INGECO
INGENIERIA DE CONSTRUCCIONES S.A.S.

INTERVENTORÍA A LA ADECUACIÓN DE LA INFRAESTRUCTURA DE PARQUES Y ESCENARIOS DEPORTIVOS EN EL MUNICIPIO DE BUCARAMANGA, SANTANDER", GRUPO NO. 3. LOTE 4 Y 5 (PARQUE LOS CANELOS Y PARQUE DEPORTIVO EL PORVENIR). CONTRATO NO. 40- MARZO DE 2022

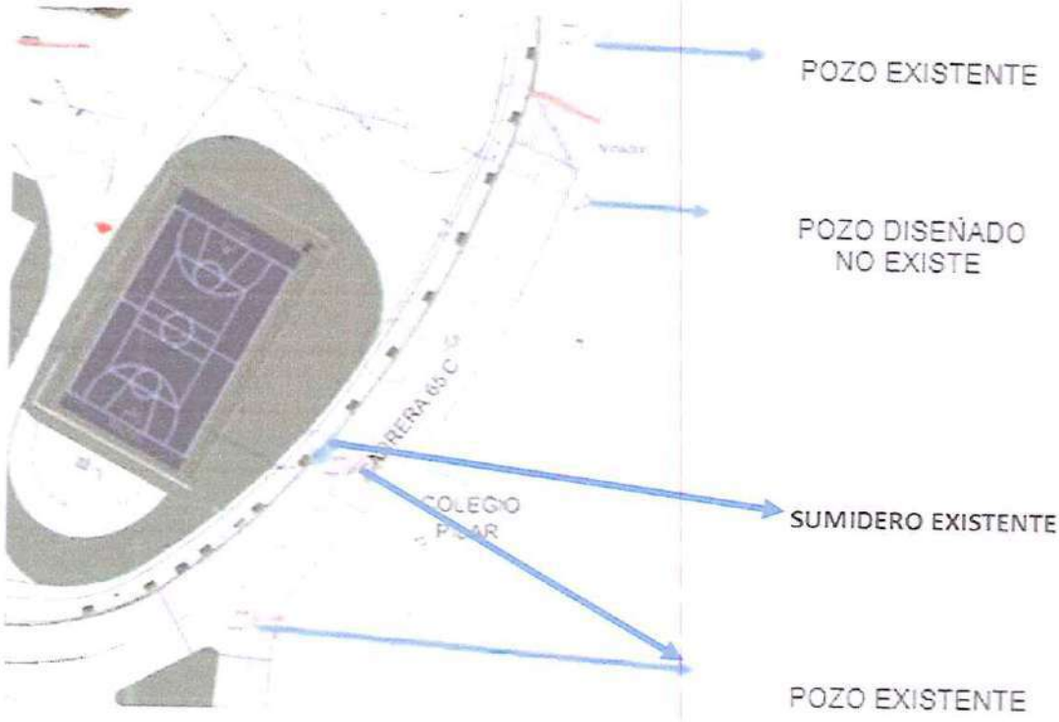
Por lo cual solicito nos sea entregados los nuevos diseños a los pozos de entrega, a su ves se entregamos el levantamiento topográfico, (DWG) AutoCAD, con niveles en campo encontrados.

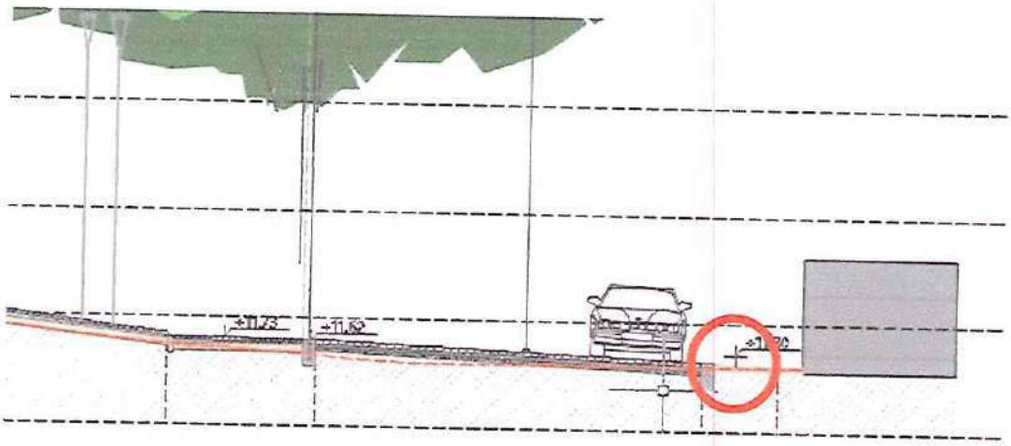
Revisando diseños del Pompeyano evidenciamos que el peralte de la vía va en dirección hacia el andén existente en el cual no fue diseñado sumidero o rejillas para recoger esas aguas de escorrentía, solicitamos también sea revisada.

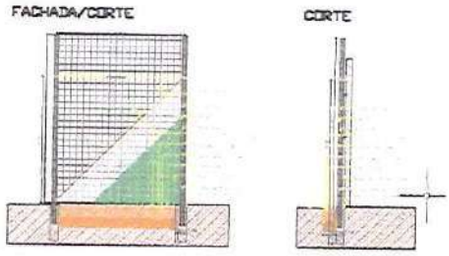
- Estructural – Arquitectónico. Por favor aclarar la localización inicial y final de los Muros verdes y de expresión.

Tanque Subterráneo.

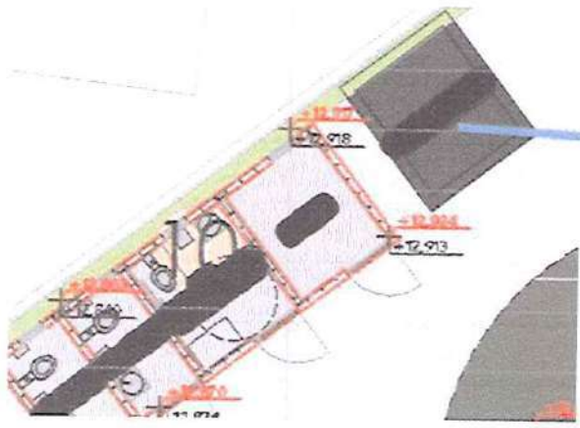
- En los planos de niveles no presentan el Nivel de Acabado del Tanque subterráneo.

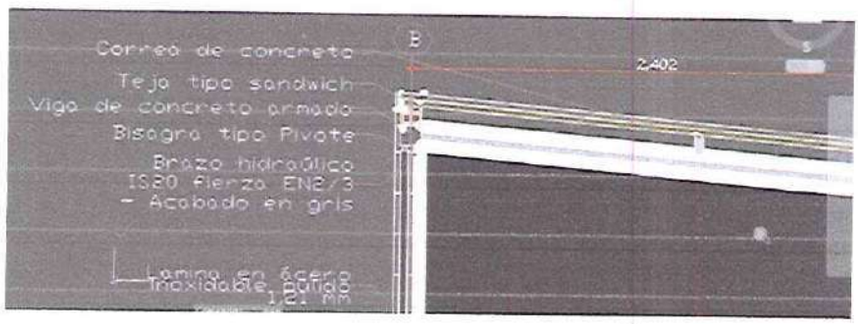
- En el plano detalles urbanos 8 E-E´Y D-D´ nos indica que las correas de la cubierta son Correas en concreto, pero no existe un detalle de sus dimensiones y que tipo de refuerzo lleva.

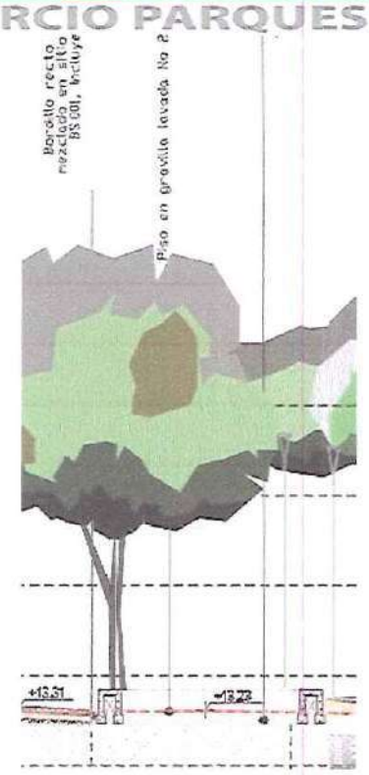
1. Se plantea un Piso en ***gravilla lavada*** n°2 para la zona de juegos de mesa y mobiliario picnic, la cual no cuenta con especificación técnica, detalle constructivo ni presupuesto dentro del contrato; de la misma zona.

- En otros detalles figura esta zona como en Grava de ½" con e= 0.10, que se asume como instalada más no tratada

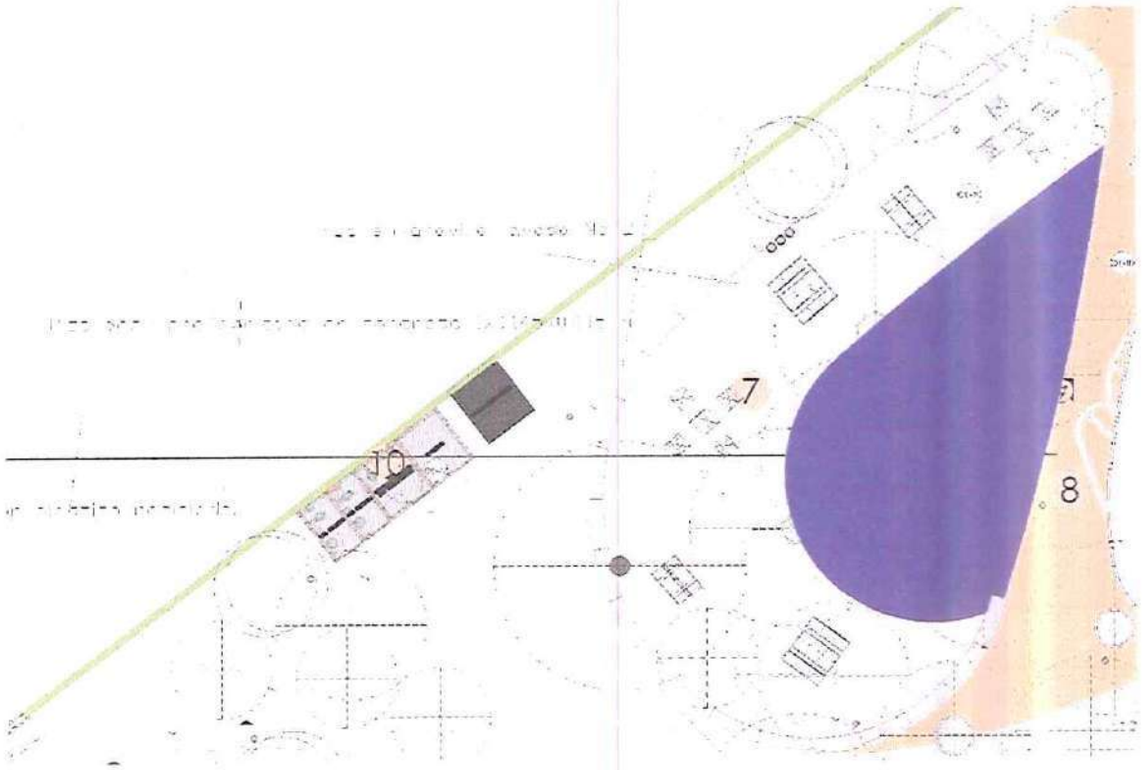
2. En la misma zona se identifica un Piso Deck Prefabricado en concreto, del cual no hay datos de la estructura base para su confinamiento con el área en Grava o gravilla lavada.
